Č.j. KUOK 41227/2013
Sp.zn. KÚOK/40308/2013/OŽPZ/7627

Věc : podání vyjádření k záměru „Galerie Prostějov“ – záměr OLK648

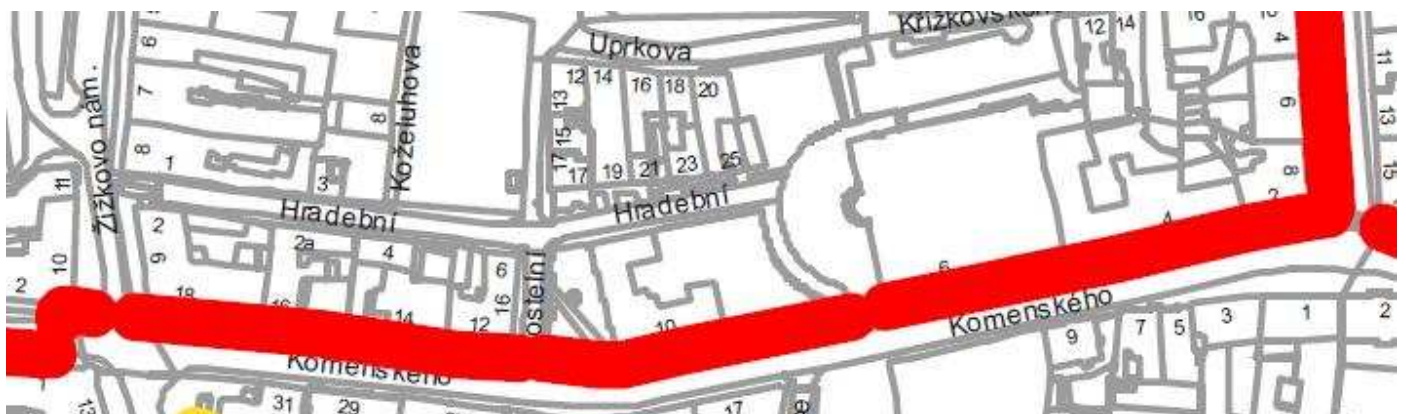
Je doložitelné, že územní dokumentace pro tento záměr dosud není dokončena. V současné době je rozhodnuto o tvorbě Regulačního plánu upravující jednoznačně limity pro toto území, tvorba Regulačního plánu je přerušena a žádné rozhodnutí města Prostějov o nepožadování náhrady neexistuje. Zpracovaný záměr zejména v otázce zabezpečení parkovacích míst v dané lokalitě počítá s tím, že budou zrušeny současné parkovací plochy v prostoru záměru na ulicích Wolkerova, Komenského a u Finančního úřadu (celkem cca 145 stání). Tato parkovací místa nebudou nahrazena a tedy se zhorší vliv na životní prostředí v této oblasti.

Je to v hrubém rozporu s požadavkem města na řešení dopravy v klidu. Zrušením 2 významných ploch pro parkování v celé řešené oblasti zásadně ubude možnost parkování. Jen pro ilustraci těch 145 zrušených současných parkovacích ploch činí 1/3 uvažovaných ploch jen podle ČSN 73 6110.

Určit ve variantním řešení jednoznačnou etapizaci stavby tak, aby po celou dobu stavby bylo vyřešeno náhradní parkování pro minimálně 145 parkovacích míst, které současná stavba bez náhrady ruší.

Vypracovat variantní řešení celého záměru tak, aby variantní záměr v sobě zapracoval k výpočtu potřeb parkovacích míst samotné Galerie v metodice dle ČSN 73 6110 i prokazatelnou náhradu právě rušených 145 parkovacích míst.

Nákres řešení propojení Galerie ulice Komenská nerespektující existující cyklostezku a je v rozporu s řezem v jiné části dokumentace

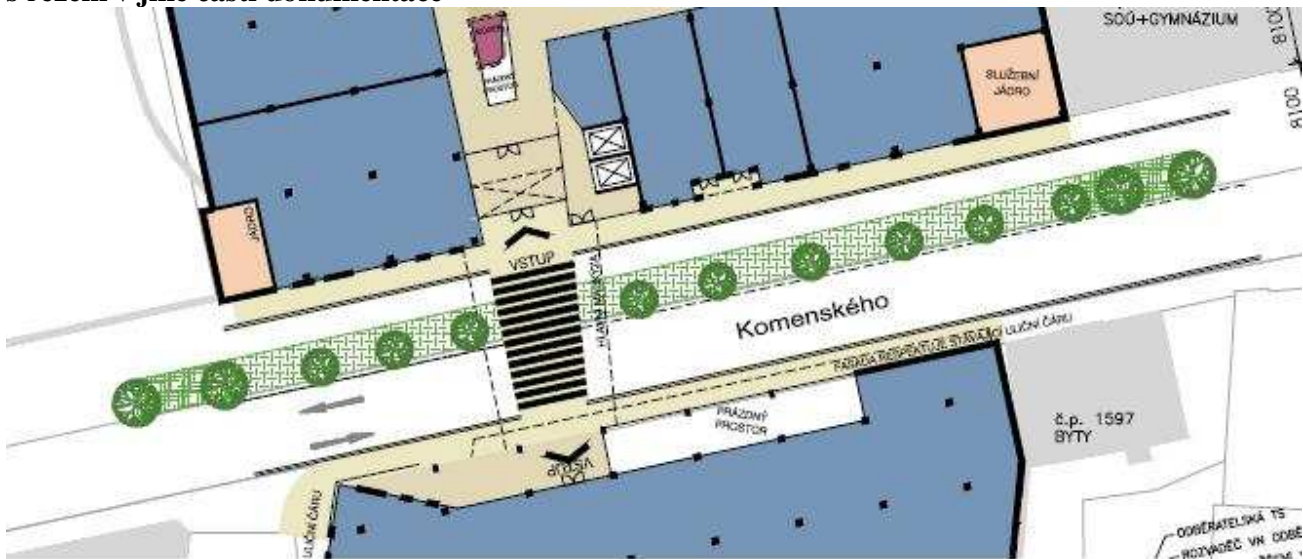
Doložit to lze neexistencí této cyklostezky jak v textovém popisu, tak zjevným ignorováním její existence v grafickém znázornění řezu stavbou. Podle tohoto záměru by hlavní vchod do galerie mezi propojením dvou částí umístěných na ploše bývalého KASC a bývalé sodovkárny na ploše Komenská x Wolkerova měl ústít přímo na hlavní cyklostezku!!

I v této vizualizaci chybí existující cyklostezka na ulici Komenského přetínající frekventovaný hlavní vchod!!!
